Mission régionale d'autorité environnementale
ÎLE-DE-FRANCE

**Avis délibéré
sur le projet de centre de données
au Bourget (93)**

**N° APJIF-2025-056
du 30/06/2025**

Figure Trois: Carte stratégique de bruit sur 24h produite par le maître d'ouvrage dans son dossier (étude d'impact, page 209)

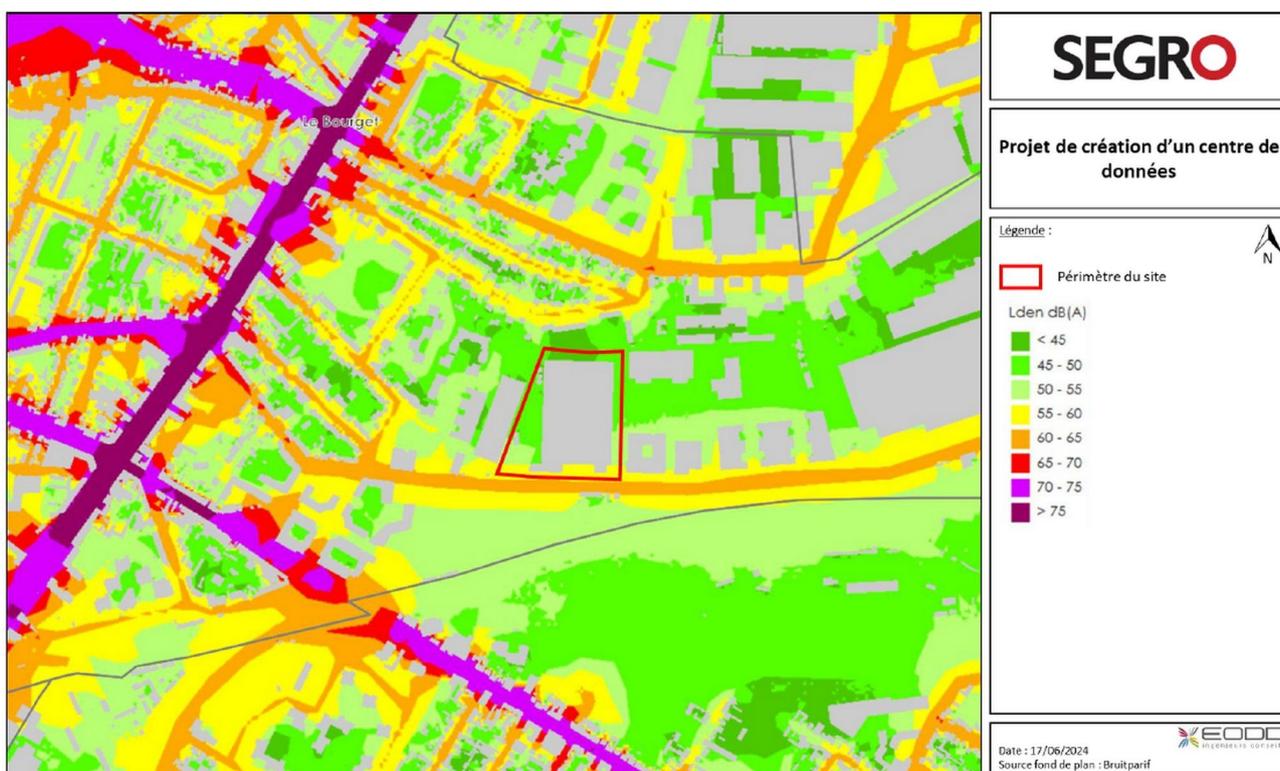
La carte utilisée par le porteur de projet pour présenter l'état initial est trompeuse, puisqu'il n'est pas précisé qu'elle ne concerne en fait que les bruits routiers. La même carte incluant l'ensemble des nuisances sonores sur une journée complète montre un niveau de bruit élevé. Nous la reproduisons ci-dessous pour la bonne information du public.

Figure Cinq: Localisation des points de mesures et des zones à émergence réglementée (étude acoustique, page 27)

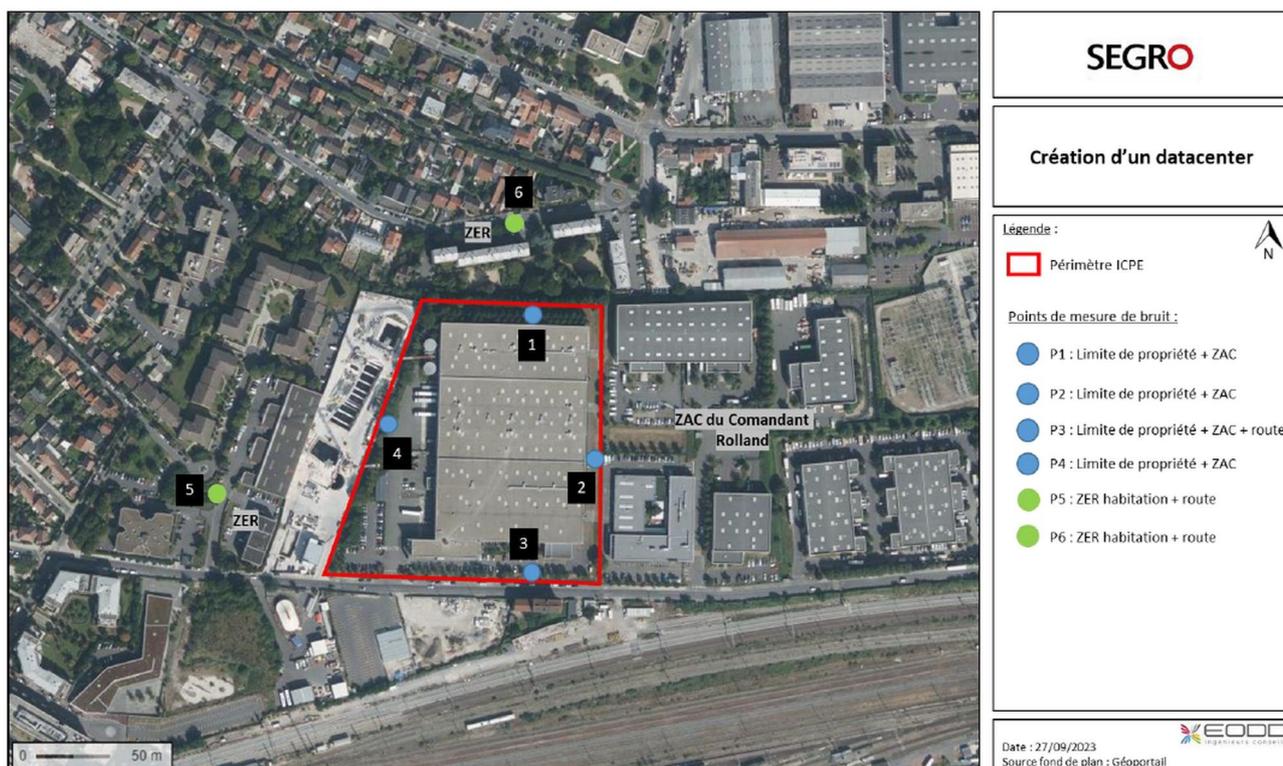
L'Autorité environnementale note que les deux points de mesure des ZER, c'est-à-dire des lieux où le bruit est susceptible de perturber les riverains, ne sont pas représentatifs du risque le plus important pour la santé humaine. Le point ZER 6 est située derrière une résidence susceptible d'atténuer les niveaux de bruit perçus. Or, cette résidence est à usage d'habitation. Les premiers logements sont à 28 m du projet lorsque le point ZER 6 est à 60 mètres du projet et doté de cet écran que représente la barre de logements. Le point ZER 5 est situé à l'ouest du projet. Il est à 117 mètres du projet et bénéficie d'un écran (bâtiment industriel). Or il existe sur la partie ouest du projet des logements situés à 67 m de l'emprise du futur datacenter.

- compléter l'étude acoustique par trois nouveaux points de mesure des ZER correspondant aux logements les plus proches du projet, et reprendre les simulations en conséquence ;
- reprendre les mesures sur des durées plus longues pour chaque point retenu afin que les données collectées soient représentatives du bruit moyen annuel, en veillant à éviter les congés scolaires et jours chômés ;
- définir de manière publique et transparente les modalités de plaintes pour les riverains et les suites qui seront données à chacune d'entre elles, en matière de mesure de bruit et de mesures correctives mises en œuvre.
